MODIFICATION DE DROIT COMMUN N°3 DU PLAN LOCAL D'URBANISME (PLU)

MACOT-LA-PLAGNE

Analyse de l'avis du 15/04/2025 de la MRAe
Juin 2025

Cartographie des cheminements doux à proximité du secteur de l'OAP

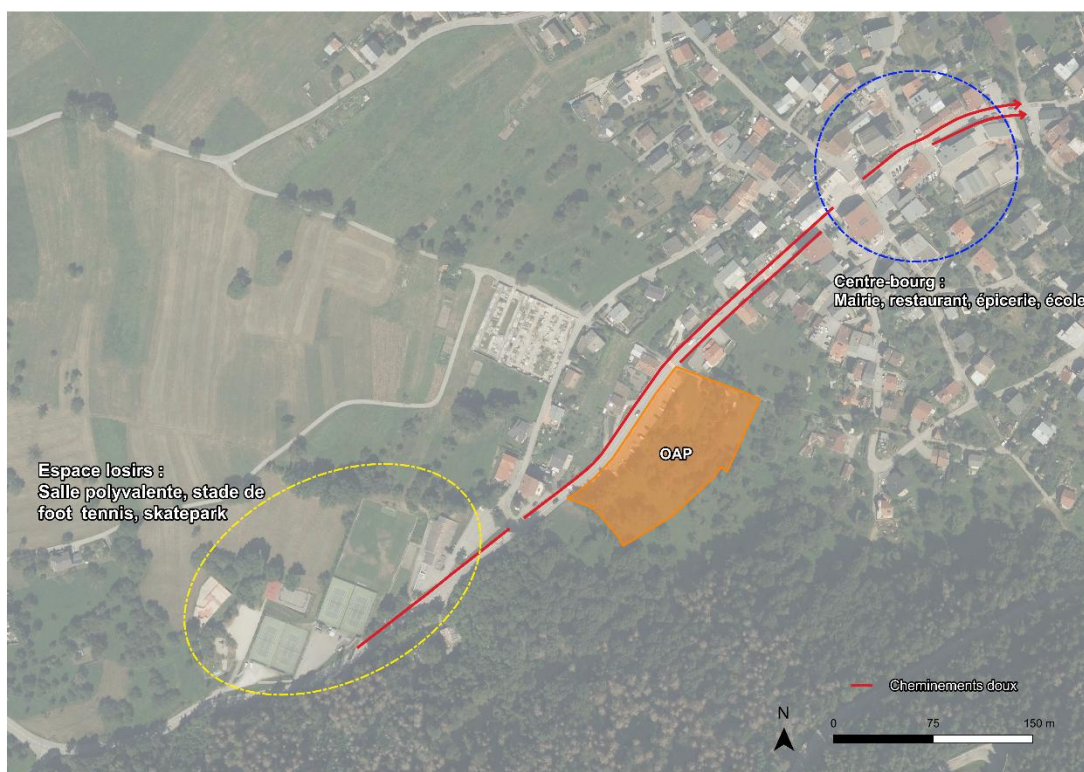
Considérant que l'OAP modifiée, située en entrée de ville :

- n'indique aucune liaison potentielle avec le centre-bourg, les espaces de loisirs, l'espace agricole proche et la route ;
- ne permet pas de s'assurer de la desserte précise de l'aménagement ;
- n'envisage aucun cheminement doux entre les zones bâties envisagées et les zones résidentielles voisines ;
- ne précise pas son articulation avec la déviation routière envisagée et inscrite en tant qu'emplacement réservé n°1 au plan de zonage du PLU.

Dans ce contexte, la commune a estimé qu'il n'était pas pertinent ni justifié de créer un cheminement doux supplémentaire entre les futures zones bâties et le centre-bourg. Un tel aménagement risquerait, en outre, de compromettre la qualité paysagère et la continuité écologique de ces espaces agro-naturels. **La commune prend en compte l'avis de la MRAe et a amendé le schéma d'aménagement de l'OAP** afin de matérialiser par des flèches les liens existants entre l'OAP, le centre bourg et la salle polyvalente, les tennis.

Concernant la desserte interne, cette dernière a été supprimée lors de cette modification afin de limiter l'artificialisation des sols au sein de l'emprise de l'OAP. La desserte du projet d'aménagement se fera donc exclusivement via la départementale RD 220, qui longe le périmètre de l'OAP « Fontaine » et qui offre une accessibilité satisfaisante tant pour les véhicules que pour les piétons. Le parking existant sera maintenu et un système de parking souterrain sera créé dans le cadre du projet.

Le plan des principes d'aménagement, joint à l'OAP, reprend ces éléments.
